Fagnotat

Vår referanse: PLAN-2022/20669-175
Saksbehandler: Ole Petter Kästel Løtvedt
Dato: 20.10.2024

Forslag til detaljregulering anbefales vedtatt Bergenhuss, Gnr. 168, Bnr. 1091 mfl., Hegreneset, Arealplan-ID 70640000

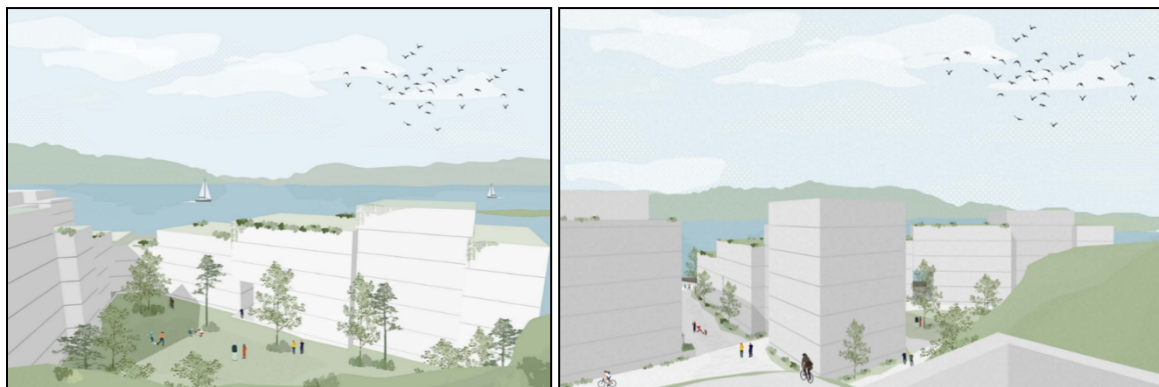
Grad av utnytting innenfor KBA1 var til offentlig ettersyn foreslått å være BRA = 17 200 m². I etterkant av høringen er planforslaget redusert i denne delen til BRA = 14 400 m². Innenfor KBA1 er eksisterende næringsbygg forutsatt revet for gjennomføring av tiltak. På Kullkaien er bebyggelsen foreslått plassert som en sammenhengende bygningskropp mot sjøen for å sikre et skjermet uterom i bakkant. Deler av bygget ligger også vendt mot Batterikvartalet. I planforslaget sikres det variert høyde på bygningene i Kullkaien. Høyeste volum er sikret med regulert gesimshøyde på kote +20,5 meter som åpner for 5 etasjer. Det er videre sikret avtrapping til 4 etasjer (kote +17,5) og 3 etasjer (kote +13,5) der fordeling av byggehøydene er fordelt 70/30, viser til *Plankart*.

Utsiktsforholdene for villaer på Jægermyren endres som følge av foreslått bebyggelse på Kullkaien, men med foreslåtte endrede byggehøyder vil kontakt med sjøen i større grad ivaretas for nabobebyggelse, viser til figur 5 og 6. Vedlagte sol- og skyggeanalyser viser at solforholdene i hagen til enkelte av villaene på Jægermyren endres kl.18:00 ved vårjevndøgn på grunn av foreslåtte byggehøyder. Det er også dokumentert at på øvrige tidspunkt av året vil eksisterende bebyggelse på Jægermyren ha tilnærmet uendret solforhold i hagen. Etter vår vurdering kan foreslåtte byggehøyder på Kullkaien anbefales.

Figur 8: Snitt som illustrerer variasjon i byggehøyde, plassering av parkeringsanlegg og gangtunnel fra parkeringsanlegg til Neset

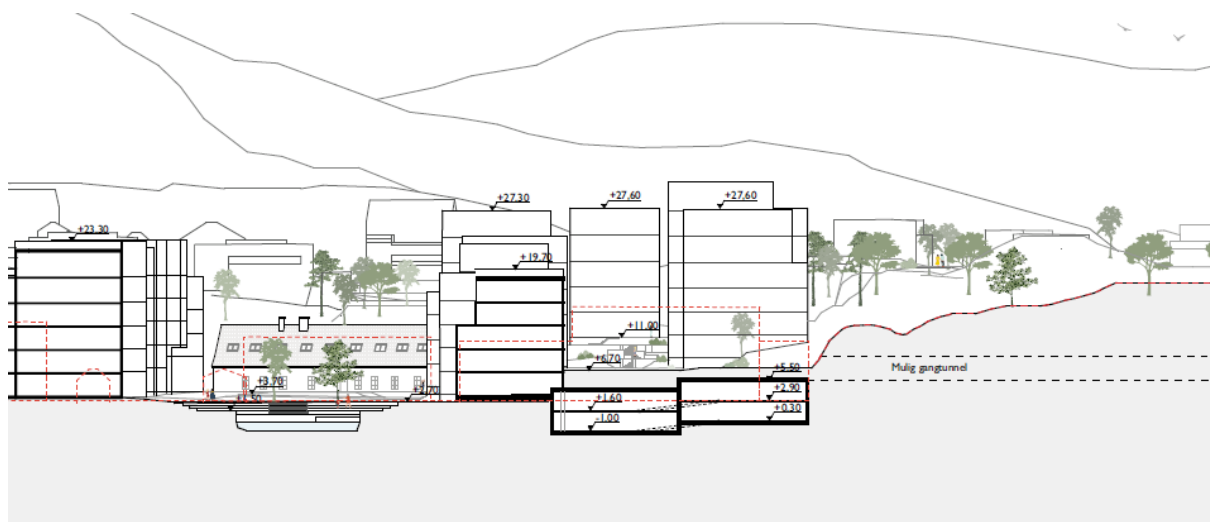
I KBA2, Kollen, foreslås det å regulere til kombinert bebyggelse- og anleggsformål. Også her er det i hovedsak boligformål som er gjeldende. Det er sikret areal for næring/utadrettet virksomhet i første etasje mot Krutt-plassen og mot promenaden i vest, angitt med bestemmelsesområdene #11 og #12. I delfeltet foreslås det maksimal utnyttelsesgrad BRA = 10 300 m². Bebyggelsen nedtrappes i samsvar med terrenget og maksimal byggehøyde varierer fra kote +20 meter til kote +31,0 meter, viser til figur 8. Det er i plankartet angitt en prosentvis fordeling av maksimal byggehøyde angitt med linje for regulert høyde. Etter vår vurdering er foreslåtte byggehøyder akseptabel.

Figur 11: Snitt som visualiserer nedtrapping fra Havnesilo i foreliggende planforslag

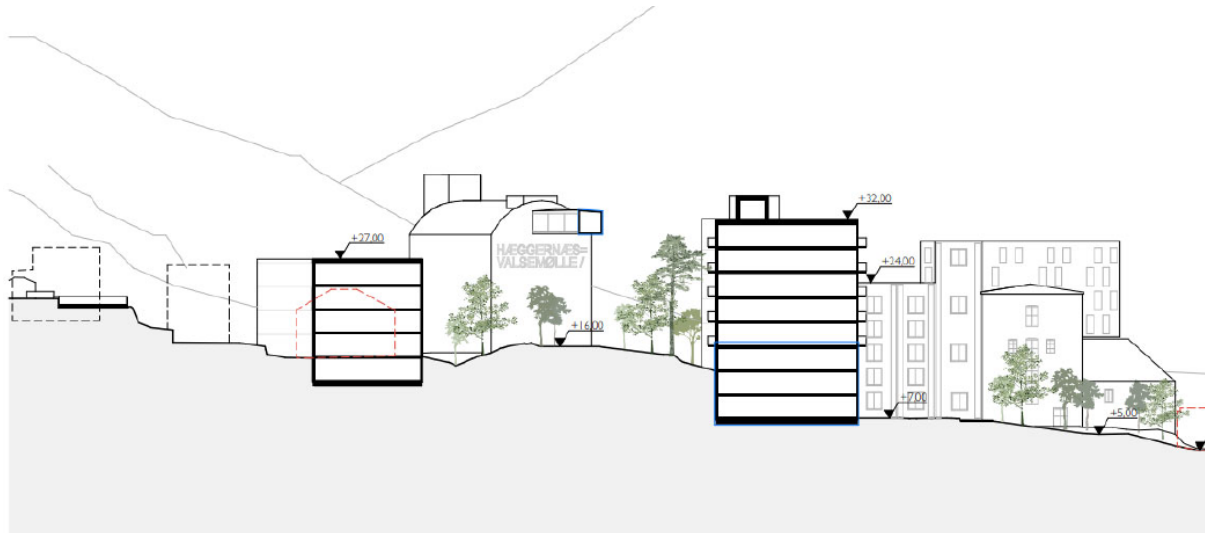
Hovedprinsippet for ny bebyggelse på Neset er at den skal underordne seg Havnesiloen, KBA3. Til offentlig ettersyn var foreslåtte byggehøyder kote +35,5 meter med nedtrapping av bebyggelsen til det laveste på kote +16,0 meter. I foreliggende planforslag foreslås det at bebyggelse innenfor KBA5 og KBA6 trappes ned fra høyeste volum på kote +39,5 meter til det lavest på kote +22,5 meter. Dette av hensyn til avtrapping mot sør for tilpasning til Havnesiloen og Møllekvartalet. Feltene er satt av til kombinert bebyggelses- og anleggsformål, med mulighet for næring i 1. etasje/underetasje mot sjøpromenaden. Grad av utnyttning er satt til maksimal BRA = 8 450 m² i felt KBA5 og BRA = 3 800 m² i KBA6. Vi slutter oss til prinsippet om avtrapping fra Havnesilo ned mot Møllekvartalet, men vurderer at foreslått avtrapping ytterst mot neset ikke er tilstrekkelig. Etter vår vurdering må del av KBA6 fra midten mot o_PA3 reduseres med en etasje. Grad av utnyttning må reduseres tilsvarende.

Figur 15: Illustrasjon som viser at det er tilstrekkelig bredde til å etablere sykkelanlegg som kobler seg til bybaneplanen

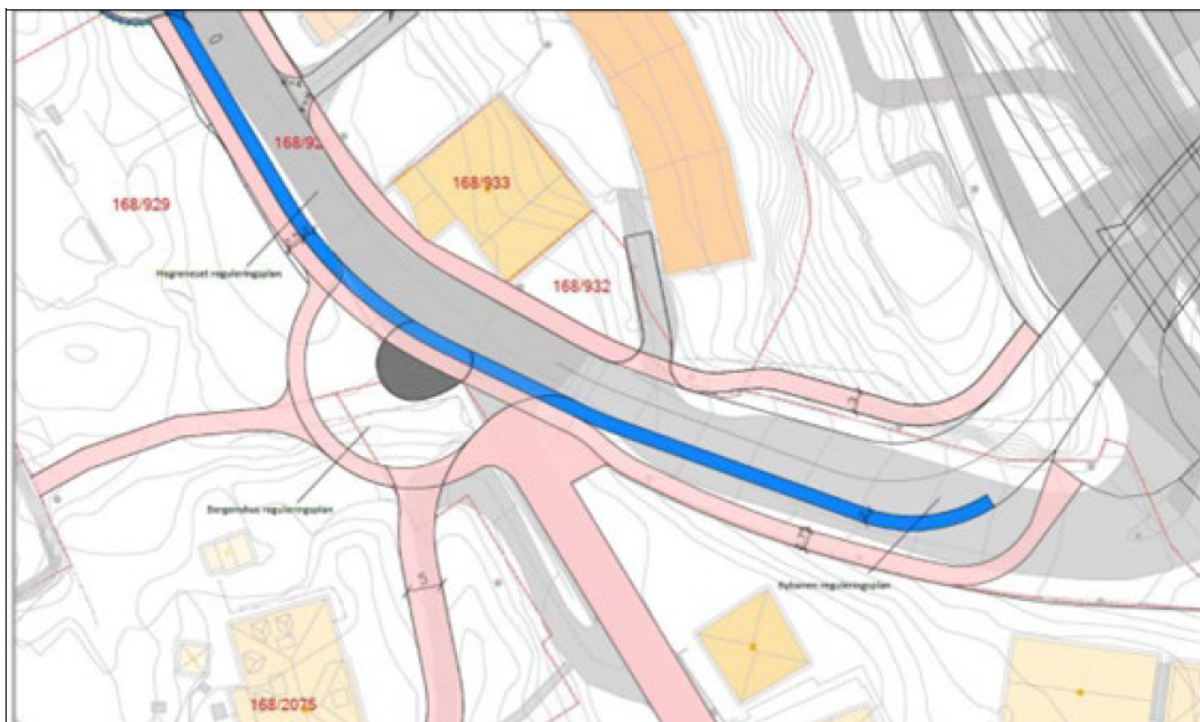
Det foreslås å tilrettelegge for syklende i Nyhavnsveien. Fra Gamle Bergen mot nord foreslås sykkelstige, o_SS1 og o_SS2, langs kjørebane opp vegen mot E39. Fra Gamle Bergen ned Nyhavnsveien legges det opp til at syklende benytter vegbanen. I bybaneplanen og i planforslaget mangler kobling fra E39 ned til Gamle Bergen. Det er i etterkant av offentlig ettersyn laget en figur og redegjørelse som viser at det tilstrekkelig bredde i vegsystemet fra Gamle Bergen og øst mot E39, viser til figur 15. Dette er en viktig brikke for å sikre tilfredsstillende sykkelkobling mellom planområdet og fremtidig sykkelanlegg langs E39. Det er en svakhet at denne koblingen ikke er regulert i dette planforslaget eller i bybaneplanen, men det er likevel anledning til å realisere ønsket tilrettelegging uten regulering. Bakgrunnen for at det ikke foreslås regulert i dette planforslaget, er fordi det vil komplisere rekkefølgekrav og midlertidig rigg- og anleggsområder som følger av bybaneplanen. Etter vår vurdering er forholdet tilfredsstillende redegjort for.
